PROGETTO DEFINITIVO DELLA SECONDA LINEA TRANVIARIA DI BOLOGNA (TRATTO NORD LINEA VERDE)

PROCEDURA DI ASSOGGETTABILITA' A V.I.A. NODO DI INTERSCAMBIO CORTICELLA (SCREENING AMBIENTALE) E PROCEDIMENTO UNICO Controdeduzioni pareri

COMUNE DI BOLOGNA
SETTORE MOBILITA' SOSTENIBILE E INFRASTRUTTURE

2.1 2023 09 05 PG.578770 - Aeronautica Militare - Comando POL Parma

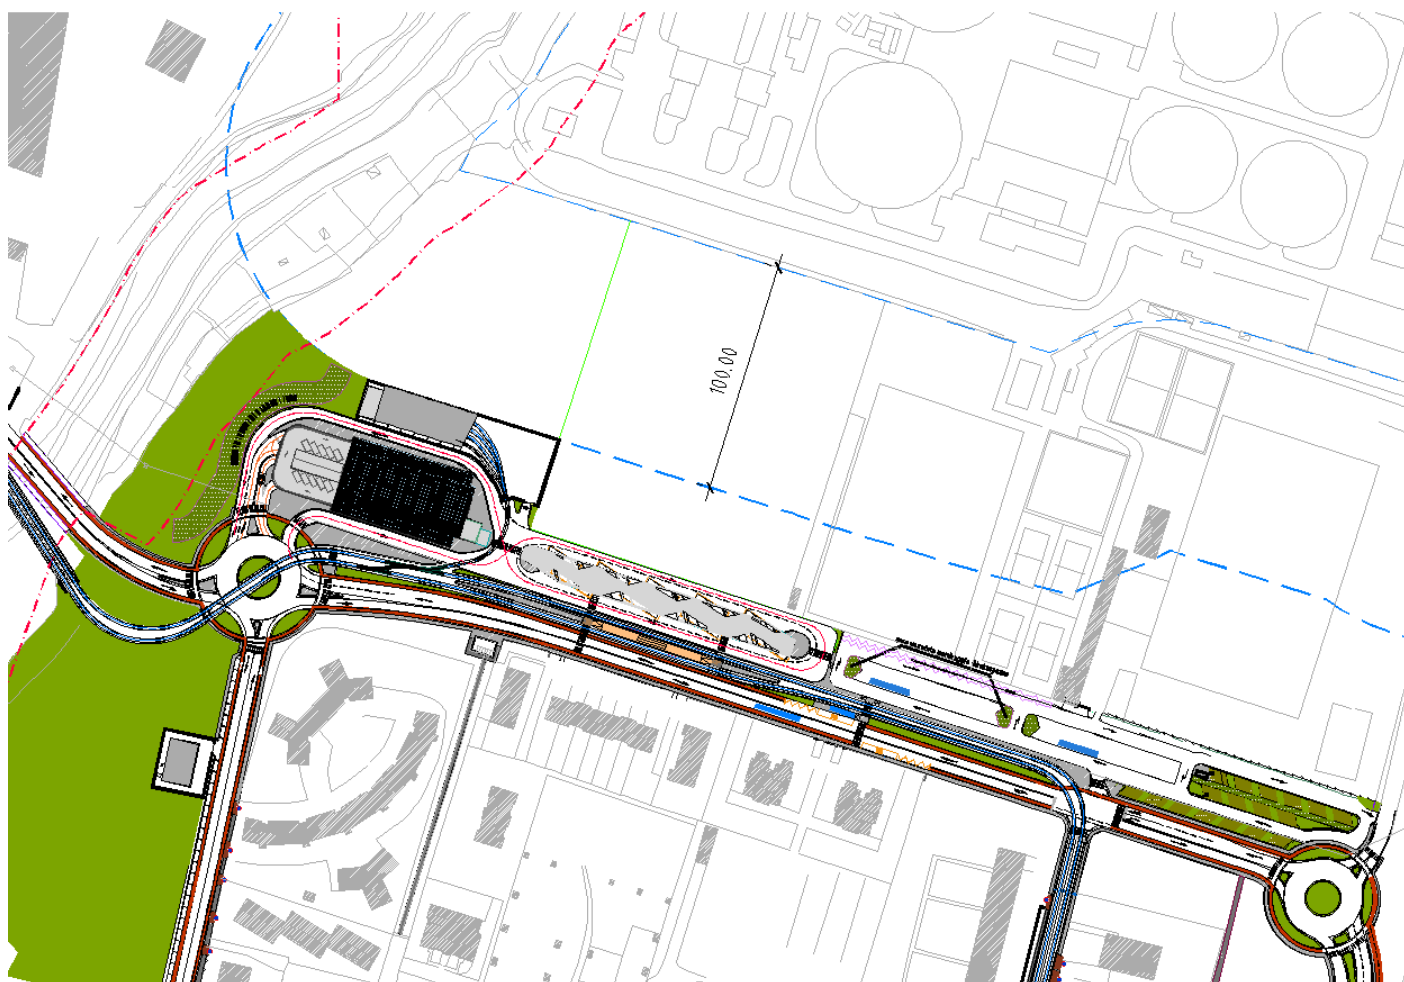
L'amministrazione ha rilevato interferenza del tracciato della tranvia con l'oleodotto militare invitando a prendere contatti con il gestore dello stesso per concordare gli interventi necessari.

L'interferenza è stata presa in carico e congiuntamente ai tecnici del gestore della rete è stata rilevata la condotta che si trova ad una profondità non interferente con la sede tranviaria. Nella revisione progettuale è stato previsto di allungare il tubo camicia esistente in modo da proteggere la tubazione e spostare lo sfiato esistente.

8. CANTIERIZZAZIONE

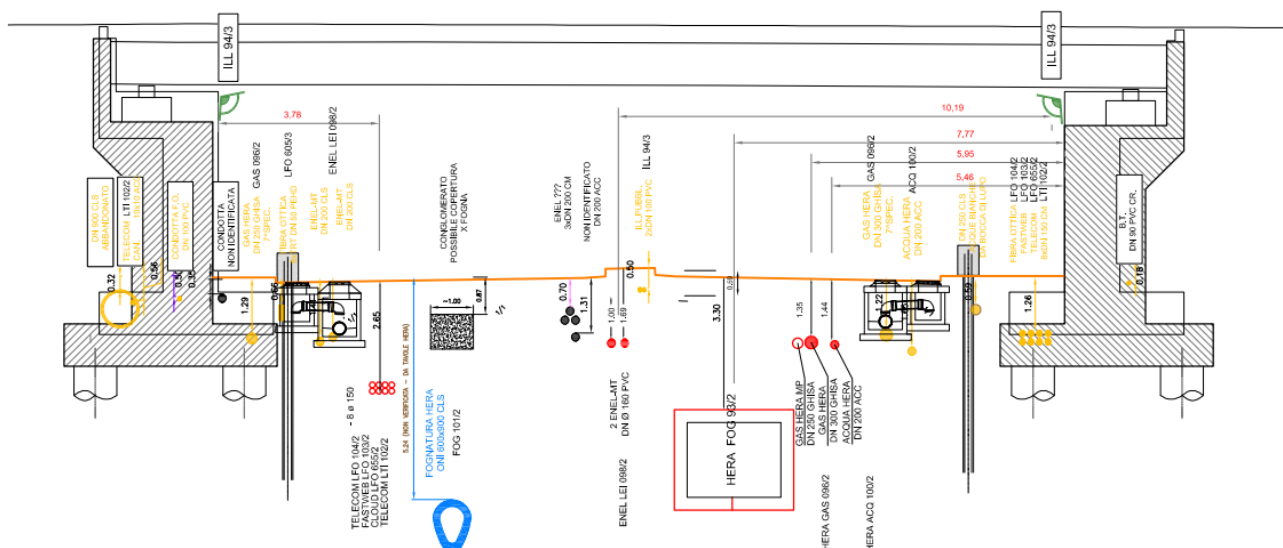
Dagli elaborati forniti non si evince l'ubicazione delle aree da adibire a campo base e a deposito di materiali ed officina. Si chiede di fornire un elaborato grafico per ogni sito con un'ipotesi di layout e un'indicazione di massima delle attività da svolgersi.

Gli approfondimenti della cantierizzazione fanno parte dello studio del PSC che definisce compiutamente le attività lavorative, le modalità di svolgimento e la successione temporale delle stesse,

Vengono chiaramente definite anche le strutture necessarie per lo svolgimento di tali attività realizzative e la loro ubicazione.

Figura 1 - Nodo d'interscambio di Corticella - vedasi elaborato B381C-D-X00-TRM-URB-PP16-B

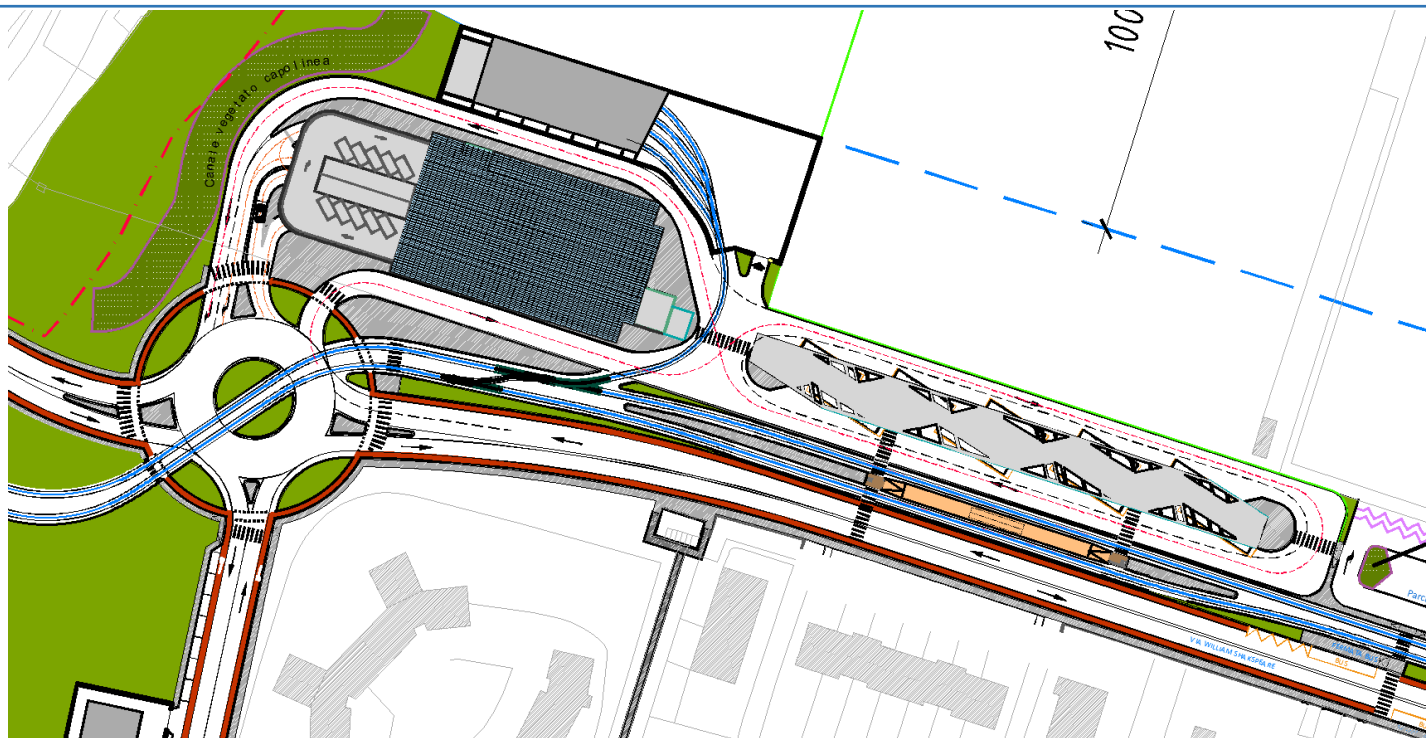
1. all'intermodalità con il Trasporto Pubblico Metropolitano: si prende atto della nuova collocazione del capolinea tram a Corticella, individuato dal PUMS come Centro di mobilità, e del nodo di interscambio auto e bus nell'area collocata a nord di via Shakespeare. Tale soluzione, che di fatto separa il capolinea e l'interscambio treno-tram dall'interscambio tram-Trasporto Pubblico Metropolitano e auto. La nuova conformazione consente quindi un interscambio diretto solo tra il sistema tranviario e quello ferroviario nel capolinea, mentre l'interscambio tra TPM e Tram non risulta immediato. La nuova posizione del parcheggio multipiano, nonché capolinea delle linee bus e metrobis è infatti decentrata rispetto alla fermata tram più vicina (Shakespeare) e posizionata sul lato opposto della strada; si ritiene che tale assetto abbia effetti fortemente negativi per gli utenti del trasporto pubblico metropolitano in accesso/egresso da Bologna per via della rottura di carico imposta alle linee provenienti da nord. La minimizzazione dell'inevitabile penalizzazione derivante dalla rottura di carico è infatti possibile solo mediante un interscambio modale bus-tram che avvenga sulla medesima banchina, in modo da limitare i perditempo e il discomfort legato al cambio di mezzo.

si chiede di sviluppare una proposta progettuale alternativa che preveda l'interscambio tram/bus sulla stessa banchina, esplicitandone le dotazioni in fermata e cercando di minimizzare le interferenze tra i percorsi bus e quelli dei veicoli privati in accesso ed egresso dal parcheggio di interscambio;

Il progetto definitivo presentato in prima versione, a seguito di approfondimenti e interlocuzioni avute con gli enti competenti, nella parte terminale è stato sostanzialmente modificato, così come rappresentato nella figura sotto riportata.

In particolare, la linea tranviaria è stata collocata sul lato nord di via Shakespeare, lasciando la viabilità esistente nella posizione attuale.

In questo modo è stato concentrato lo scambio modale tra i sistemi pubblici e privati con il tram sul lato nord dell'area di intervento: nello specifico, il parcheggio multipiano per i mezzi privati è rimasto nella stessa area ad ovest in prossimità del Canale Navile, mentre il capolinea per i bus extraurbani è stato riorganizzato e collocato in un'area più centrale antistante gli impianti sportivi esistenti.

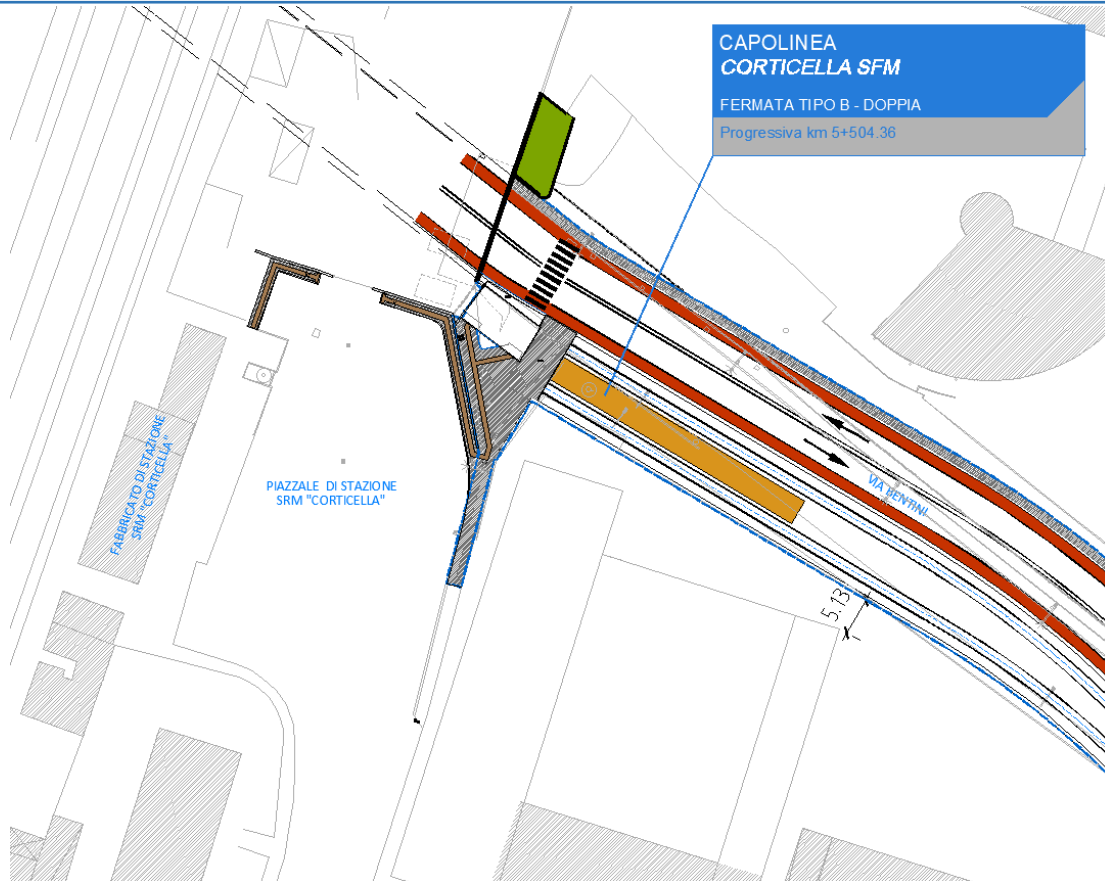
"-Risulta poco chiara l'esatta formazione della sospensione di sottoattraversamento. Si richiede pertanto che, sulla tavola Sezioni e particolari – Tavola 2 di 3 (B381C-D-X00-ITE-XXX-SZ-02-A) vengano numerati tutti i componenti da installare per la corretta sospensione della linea di contatto tramviaria e che quel numero corrisponda al numero

univoco del materiale che dovrà essere evidenziato nell'elaborato "Raccolta tipici sospensione" (B381C-D-X00-ITE-XXX-PA-02-A):

L'integrazione richiesta sarà recepita nell'elaborato "Raccolta tipici sospensione" nella successiva fase di progettazione esecutiva

Figura 3 - Nodo d'interscambio di Corticella - vedasi elaborato B381C-D-X00-TRM-URB-PP16-C

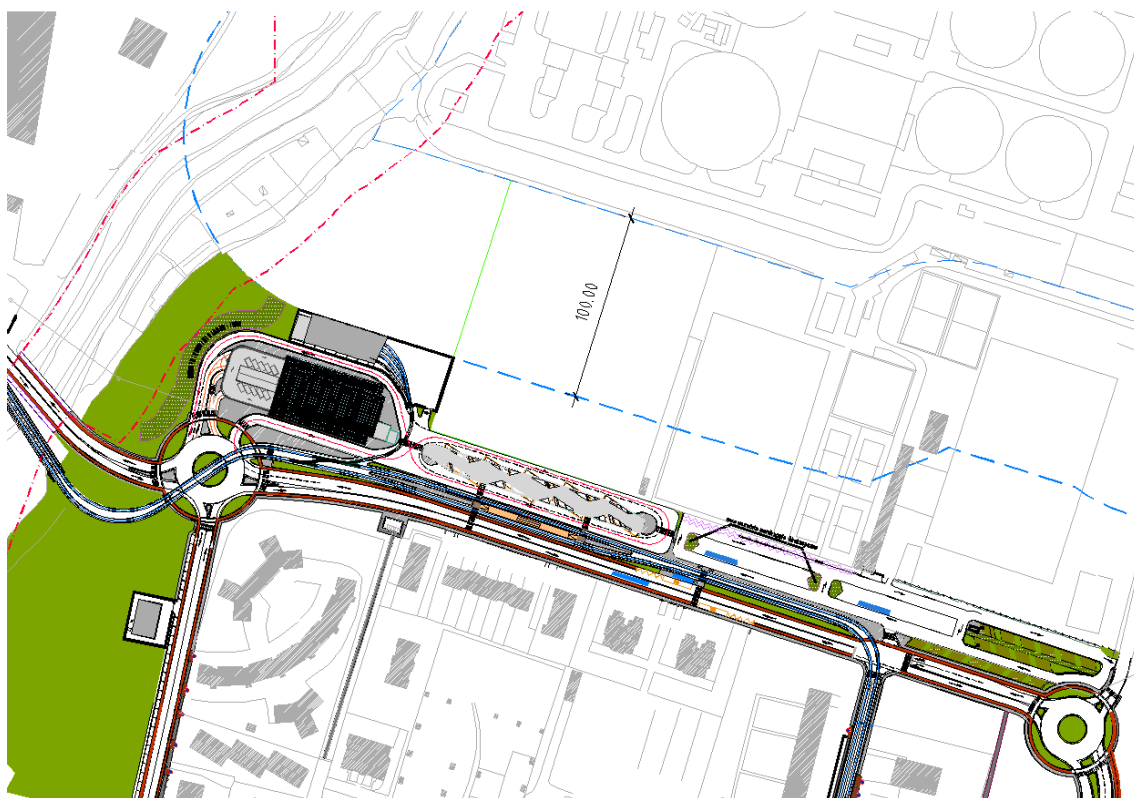
1. sulla base delle tavole presentate sembra verificarsi l'interferenza di parte del Nodo di Interscambio Nord, parcheggio, rimessa tram ed edificio di servizio proposti, con la fascia di rispetto assoluto con vincolo di inedificabilità data dalla presenza del depuratore Acque Reflue Urbane IDAR Bologna (100 metri dal perimetro dell'area del depuratore), generata ai sensi del paragrafo 1.2 dell'Allegato 4 della Deliberazione 4 febbraio 1977 del Comitato dei Ministri per la Tutela delle acque dall'inquinamento e dalla Tavola e Schede vincoli del PUG. Presentare, pertanto, una tavola in scala adeguata con la sovrapposizione del progetto proposto al fine di accertare l'eventuale interferenza;

La nuova versione del nodo di scambio tiene conto del vincolo di inedificabilità sopra richiamato, così come chiaramente evidenziato nello schema sotto riportato.

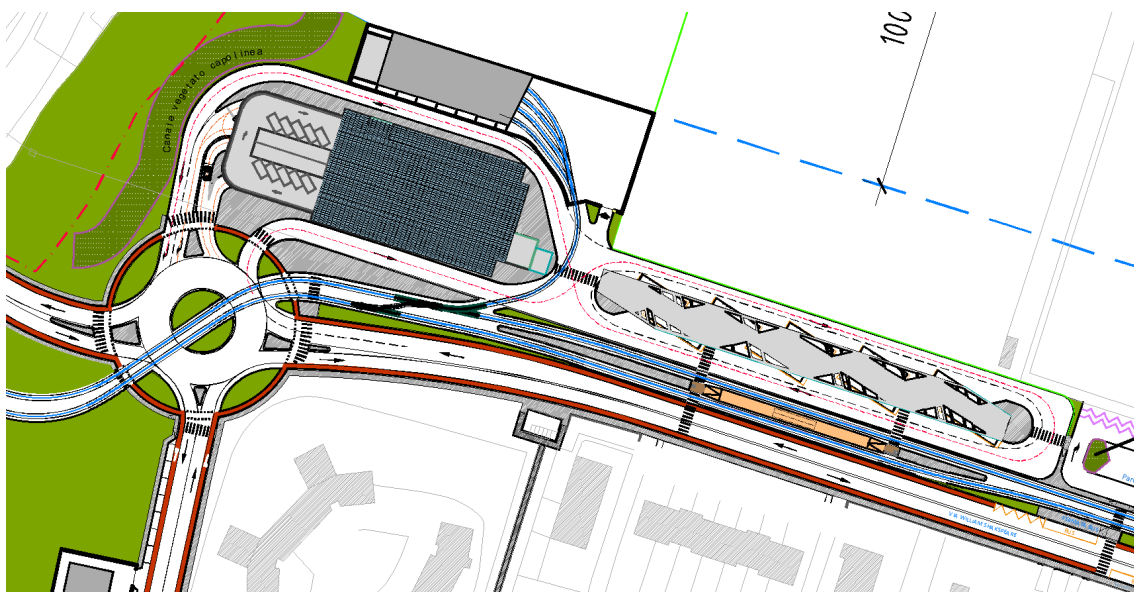
2. rappresentare su idonea cartografia le caratteristiche principali dello scambio modale previste nel nuovo nodo di Corticella, evidenziando i percorsi e i tempi, le aree di parcheggio, le diverse tipologie di mezzi interessati;

La nuova soluzione proposta concentra lo scambio tra i vari sistemi modali sul lato nord della via Shakespeare: la tranvia è stata spostata sul lato nord, la fermata tranviaria centrata e allargata; riconfigurata la sosta dei bus extraurbani con stalli dedicati e un unico marciapiedi direttamente collegato con la fermata tranviaria, escludendo l'attraversamento della viabilità stradale.

Il parcheggio multipiano per i mezzi privati è stato collocato nella zona centrale dell'area compresa tra il confine ovest del centro sportivo e il limite della fascia di rispetto del canale Navile; l'accesso e l'uscita dei mezzi privati e dei mezzi pubblici, sebbene concentrati nella rotatoria collocata all'intersezione con via Bentini, risultano essere separati e senza commistione di flussi.
